COMPARACIÓ DEL PLANEJAMENT VIGENT AMB LA MODIFICACIÓ PROPOSADA, PEL QUE FA A ZONES VERDES I EQUIPAMENTS ESPORTIUS.

MODIFICACIÓ DEL PERI DELS BARRIS DE
RIERA ALTA, CEMENTIRI VELL I LLATÍ

ABRIL DE 1996

ZONES VERDES I EQUIPAMENTS ESPORTIUS
PREVISTOS PER LA MODIFICACIO

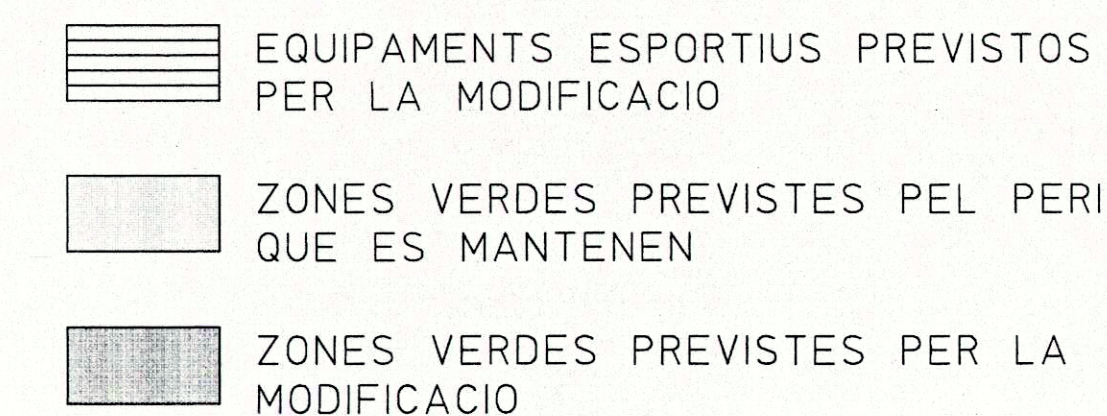
-  EQUIP. ESPORTIUS PREVISTOS PEL PERI, SUPRIMITS PER LA MODIFICACIO
-  EQUIPAMENTS ESPORTIUS PREVISTOS PER LA MODIFICACIO
-  ZONES VERDES PREVISTES PEL PERI QUE ES MANTENEN
-  ZONES VERDES PREVISTES PER LA MODIFICACIO
-  ZONES VERDES PREVISTES PEL PERI, SUPRIMIDES PER LA MODIFICACIO
